Avis de l’AHCM sur la modification n°1 du Plan de
Prévention des Risques d'Inondation (PPRI) de l'Isère dans
la vallée du Grésivaudan à l'amont de Grenoble.

(Mise à disposition du 25 septembre au 25 octobre 2025)

L'Association des Habitants de Charlaix Maupertuis - AHCM

L'avis de l'AHCM sur le projet de modification n°1

Référence 1 : Zone inconstructible dans le bas d'Inovalée.

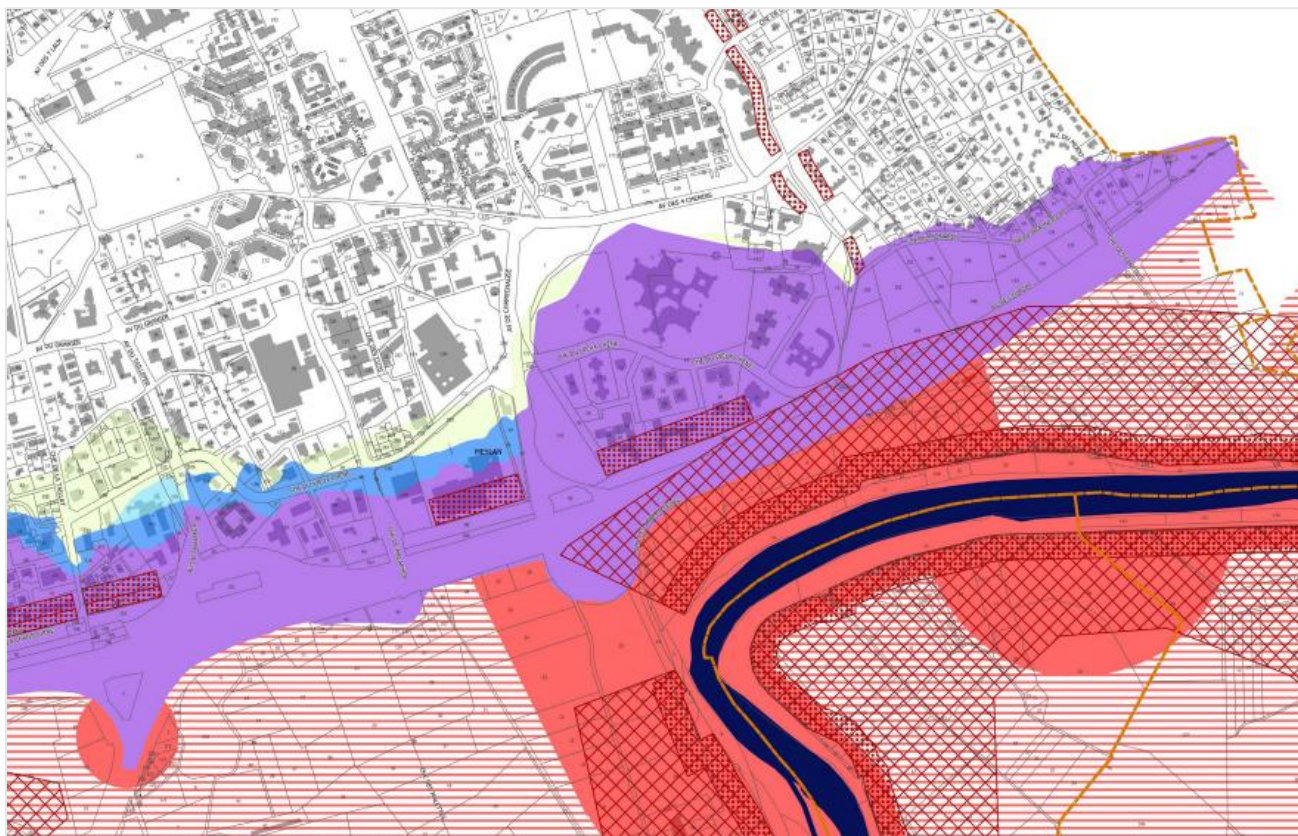
La zone Blu (dite zone violette) concernée couvre une partie importante de la commune de Meylan, notamment le secteur d'Inovalée, qui constitue l'entrée naturelle de notre quartier (Ref.1).

La partie basse d'Inovalée (chemin du Vieux Chêne) se situe pour une grande partie dans un secteur inconstructible car potentiellement inondable en cas de crue de l'Isère amont.

Il s'agit de la partie dite « zone BLU : Zone d'interdiction en attente de révision », représentée en violet dans le schéma suivant (extrait de l'Atlas G3 des risques naturels du PLUi).
